Respuestas a Preguntas

PROCEDIMIENTO POR COMPARACIÓN DE PRECIOS No. EGEHID-CCC-CP-2020-0064

No. EGEHID-CCC-CP-2020-0064, PARA LA CONSTRUCCIÓN DE FUNERARIA EN NAJAYO ARRIBA, RD.

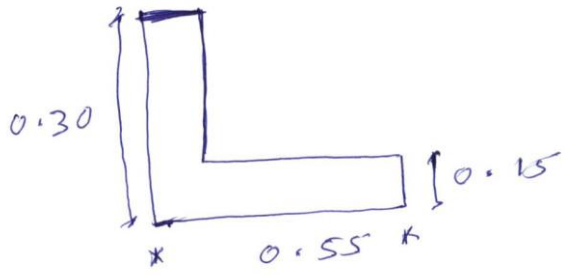
43.En la partida 4.1 (Contén), favor indicarnos la sección de contenga (las dimensiones y áreas de la sección transversal de contén
